**9263-7552 QUÉBEC INC. C. LE PROCUREUR GÉNÉRAL DU QUÉBEC**

DOSSIER COUR SUPÉRIEURE NO. 705-17-008805-192  
DOSSIER CONSEIL DU PATRIMOINE : Monastère des Moniales dominicaines

Ensemble conventuel des Moniales dominicaines de Berthierville  
Rapport d'expertise architecturale

**Rapport final**  
30 août 2019  
Q-19043

Plan du rez-de-chaussée de l'aile est et de la chapelle du monastère dessiné par Joseph-Albert LaRue en 1962. Source : Archives des Moniales dominicaines.

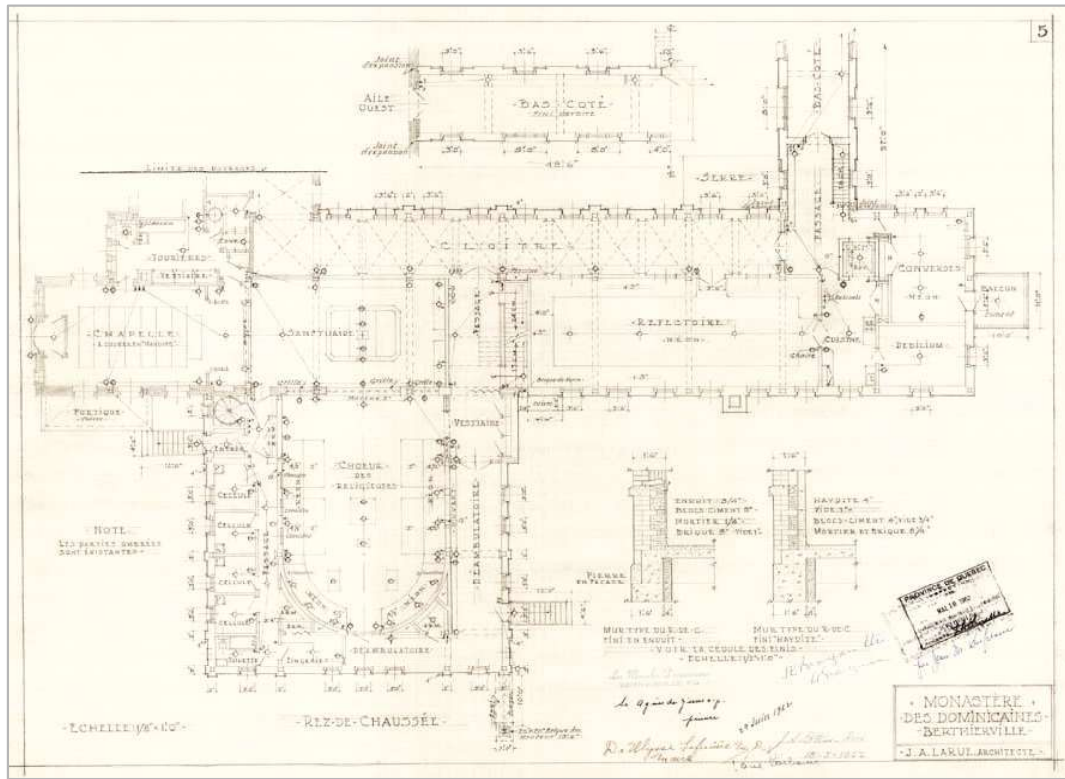
Note 23. Au contraire, ce passage permet de boucler le parcours et de former le préau. Cette aile a tout de même une importance au niveau de l'organisation du bâtiment, des déplacements et dans la formation du cloître. Sans cette aile, le préau perd son caractère associé au concept de cloître, puisque sans ce passage le préau s'ouvrirait sur un grand espace. Cette conclusion est contradictoire avec la description précédente du passage couvert, qui montre son utilité, car d'aucuns y verraient au contraire une opportunité intéressante de créer une terrasse accessible pour différents usages.

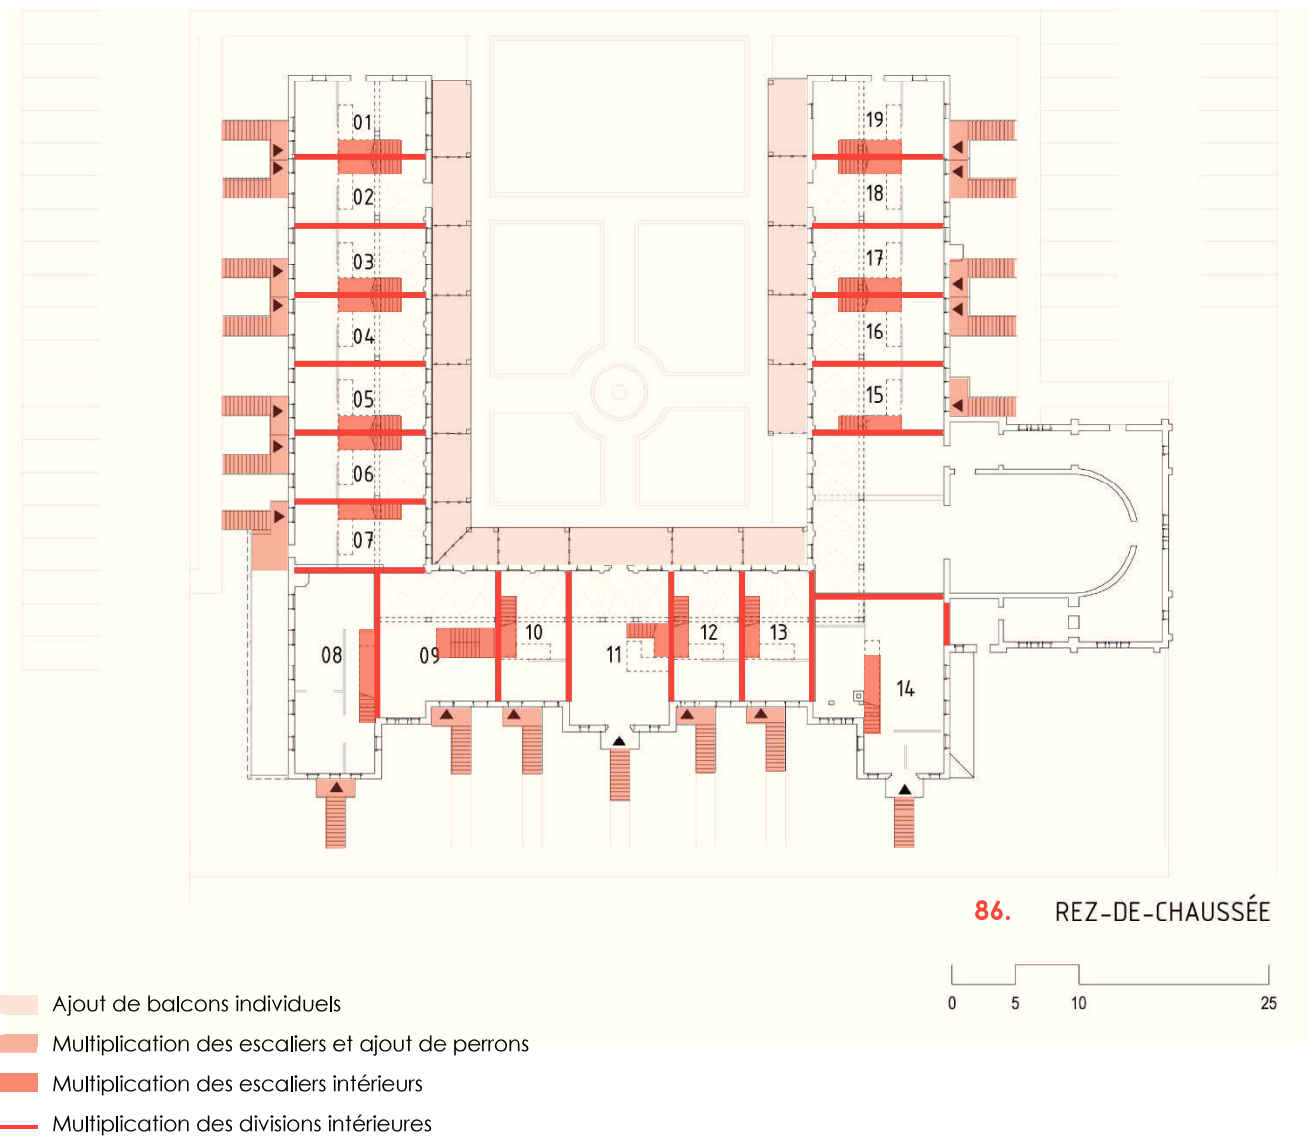
*Note 86.* On voit ici le découpage vertical d'unités d'habitation sur trois niveaux, avec escaliers et perrons d'entrée pour chaque unité, balcons individuels dans la cour, percement des dalles de béton pour escaliers internes et une partie de la chapelle aménagée en logement, mais le choeur n'est pas aménagé. Ces interventions représentent un coût important et ne procèdent pas d'une analyse des caractéristiques spécifiques de l'édifice visant à tirer un parti optimal de la structure, des ouvertures et des circulations existantes.

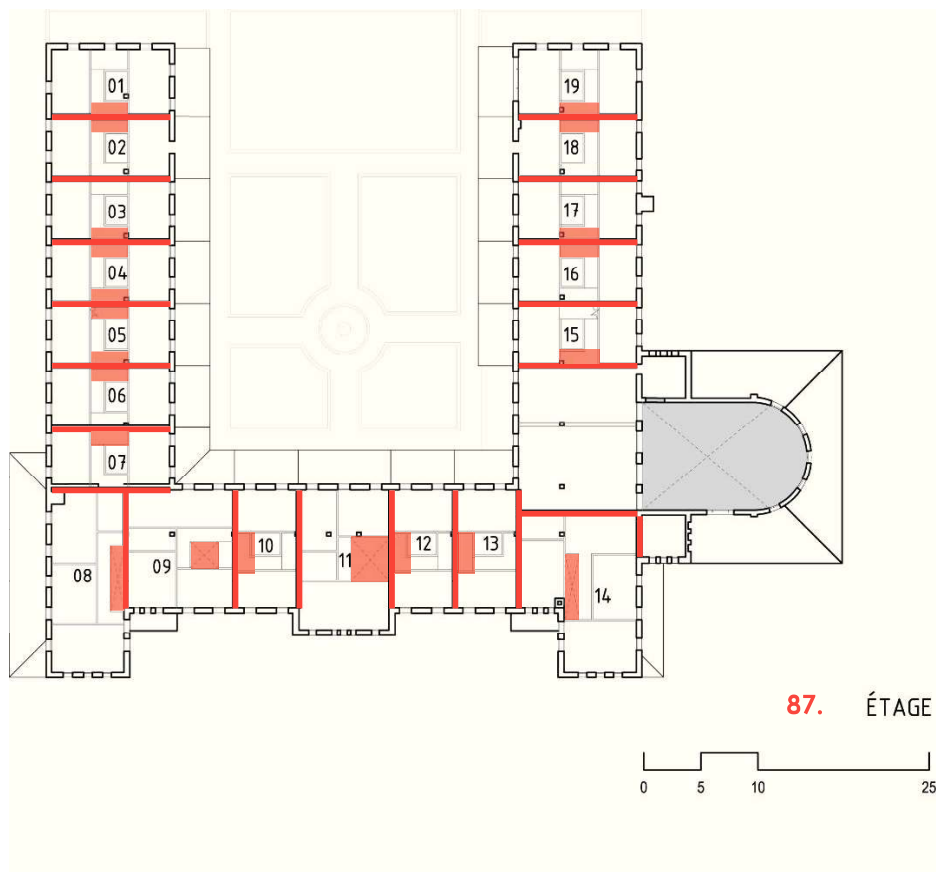
*Note 87.* On voit ici le découpage vertical d'unités d'habitation sur trois niveaux, avec percement des dalles de béton pour escaliers internes.

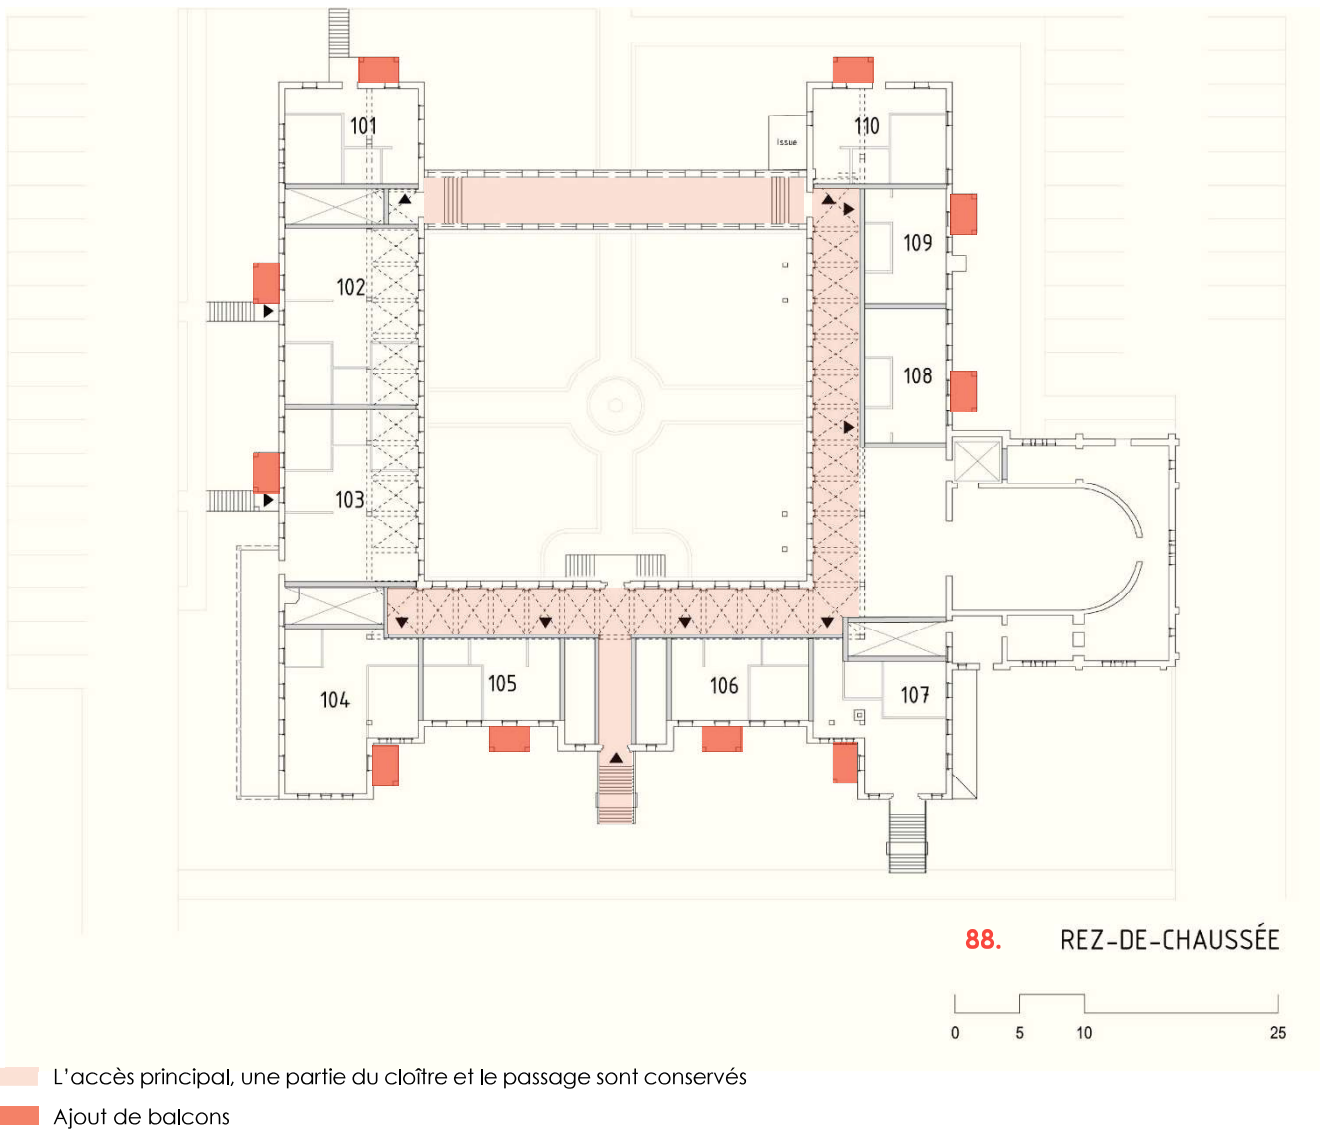
Note 88. On voit ici les aménagements d'unités de logements pour personnes âgées sur trois niveaux, mais ici aussi le chœur et une partie de la chapelle ne sont pas pris en compte, il faut supposer qu'ils sont consacrés aux parties communes et aux services offerts aux usagers. L'accès principal, une partie du cloître et le passage qui forme le préau sont conservés et des balcons sont ajoutés en façade ce qui ne va pas avec le caractère architectural du monastère. L'idée de remplacer des fenêtres en façade par des portes et balcons dénature complètement le caractère du bâtiment.

Ajout de balcons

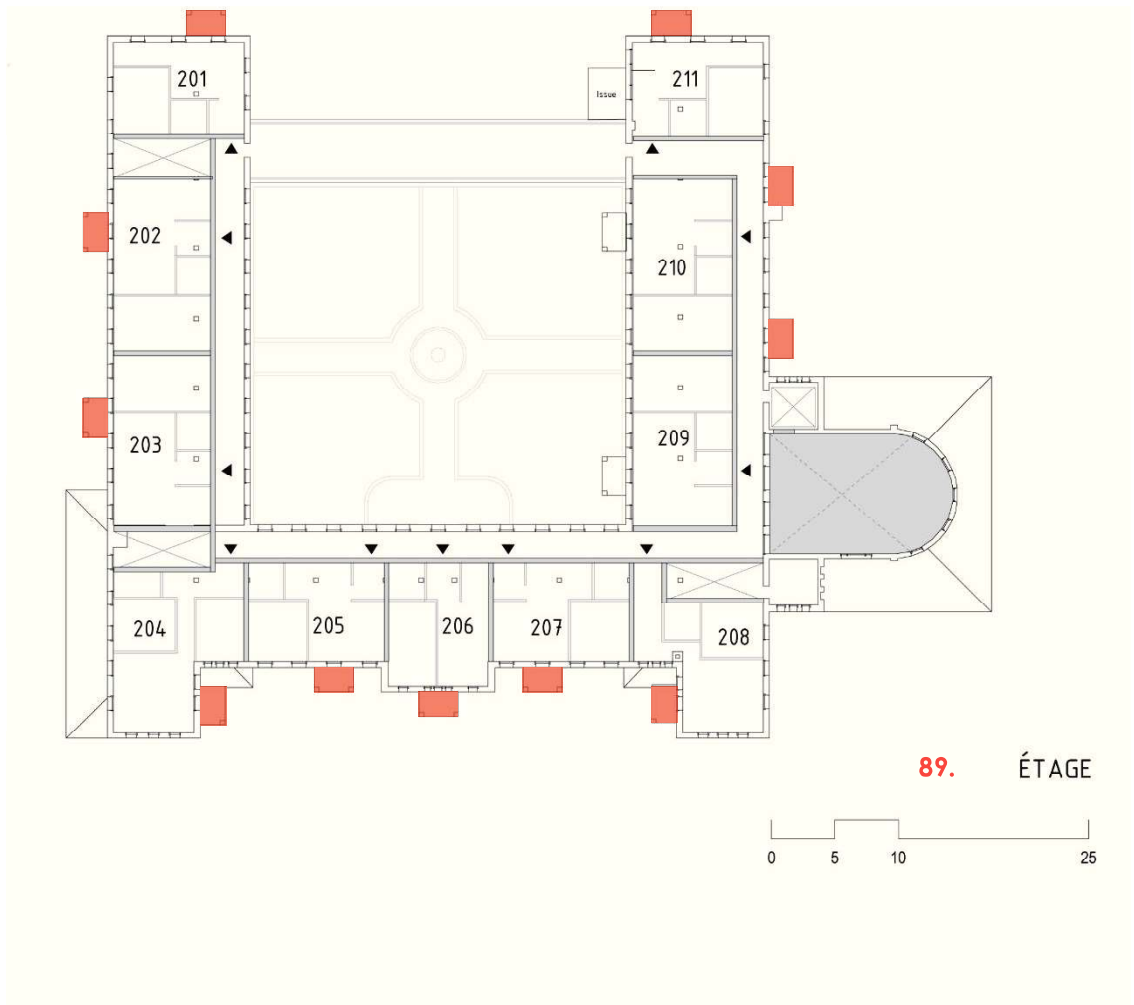
Note 89. Ajout de nombreux balcons et remplacement des fenêtres en façade par des portes, ce qui dénature complètement le caractère du bâtiment.
